## **Autorité environnementale**

# **Avis délibéré de l'Autorité environnementale sur l'aménagement et l'extension de la ligne de tramway T3 pour faciliter l'exploitation commune de T3/Rhôneexpress et permettre la desserte du Grand Stade (69)**

**n°Ae : 2014-17**

Figure 5 : Travaux du secteur Décines-Grand Stade (source : dossier pièce B)

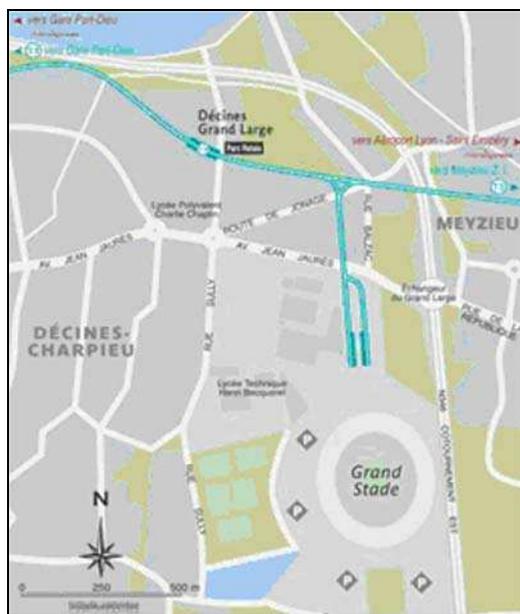
De plus, pour les 5 maisons proches du secteur du débranchement, la présence d'une courbe assez serrée (rayon < 40 m) risque de générer des crissements, même en ayant prévu des rails anti-crissement. Ces riverains subiront des nuisances sonores importantes, pendant une durée d'1 h entre 23 h et 24 h, 35 soirées par an.

***L'Ae recommande d'examiner les nuisances sonores et vibratoires subies par les riverains de l'ensemble du parcours du tramway entre 23 h 00 et minuit, les soirs des grands évènements, et de préciser les éventuels besoins et mesures de réduction d'impact.***

Figure 7 : localisation des carrefours à feux et des intersections barrières (source : dossier, pièce B p9)

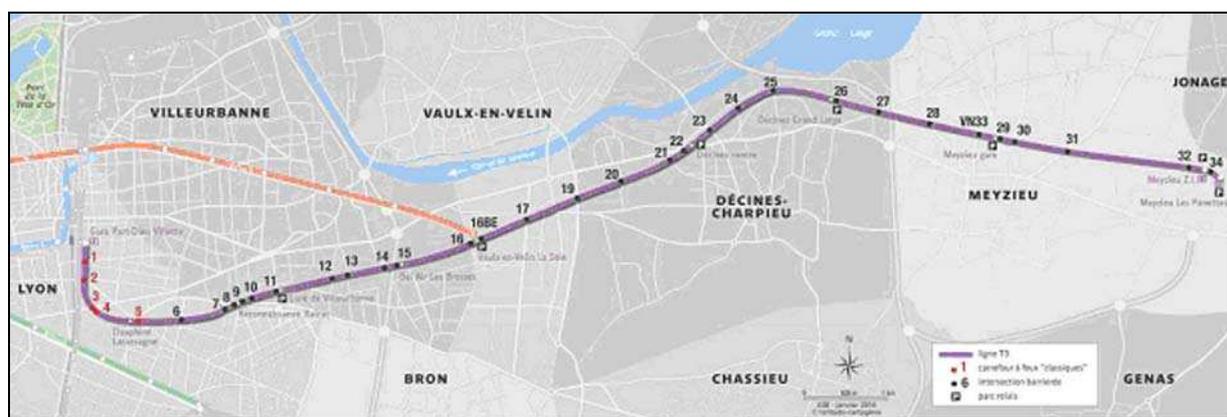
On comprend à la lecture du dossier que les cycles de fonctionnement des barrières, munies du nouveau système de contrôle-commande, sont prévus pour permettre à chaque intersection des temps de vert, pour la circulation traversante, d'au minimum 20 s, espacés au maximum de 120 s. Sur la section la plus chargée située entre Meyzieu et La Soie, et à l'heure la plus chargée qui est le retour de soirée, les navettes et services réguliers devraient donc représenter 90 rames en comptant les deux sens.

De façon générale, la sortie du stade occasionne localement, d'après les simulations faites, un trafic automobile important. Peu d'informations sont cependant fournies sur la nature des flux traversants des rues croisant le T3 induits par ces flux généraux. L'effet des mesures prévues de signalétique adaptées pour éviter les perturbations et congestions du trafic sur la question spécifique de ces intersections n'est pas abordé.

**Compte tenu des fréquences de navettes et de services ordinaires annoncées dans le dossier, et pour éclairer le public, l'Ae recommande que le dossier explicite comment les circulations des rames seront gérées pour permettre d'assurer le fonctionnement tel qu'annoncé des intersections barrières :**

- **à l'heure de pointe du soir, en explicitant les effets éventuels de congestion automobile générés par cette exploitation lorsque la circulation automobile est encore importante,**
- **à l'heure de retour du stade, lorsque le nombre de navettes est maximal, en tenant compte des effets éventuels du trafic automobile induit alors par la sortie du stade.**
